改善箇所説明図②

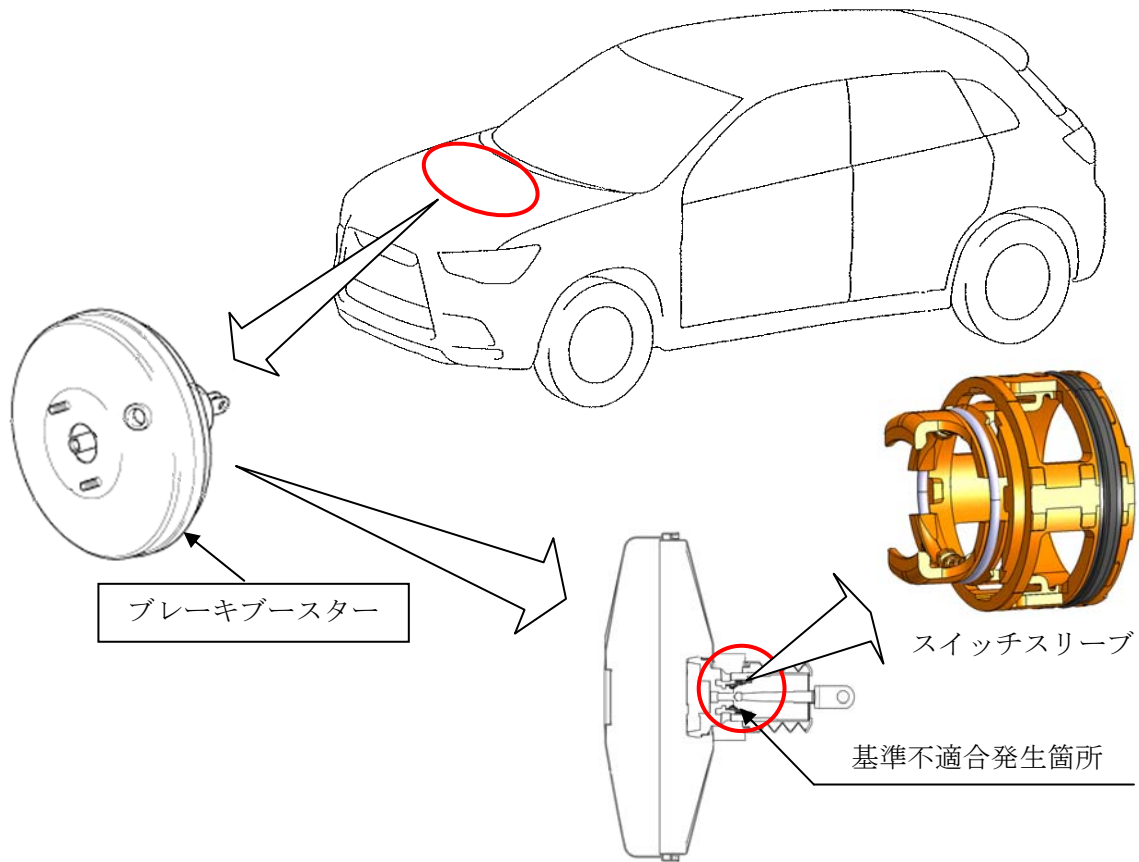
ブレーキブースターのブレーキアシスト機構（※）を構成するスイッチスリーブの組付け工程が不適切なため、当該部品に亀裂が発生しているものがある。そのため、ブレーキアシスト機構が作動した際に、スイッチスリーブの爪が折損し、ブレーキペダルが戻らず発進できなくなるおそれがある。

全車両、ブレーキブースターの製造番号を確認し、該当するものはブレーキブースターを良品と交換する。

識別：ブレーキブースターに貼付されているラベル上部に、白または黄色のペイントを塗布する。
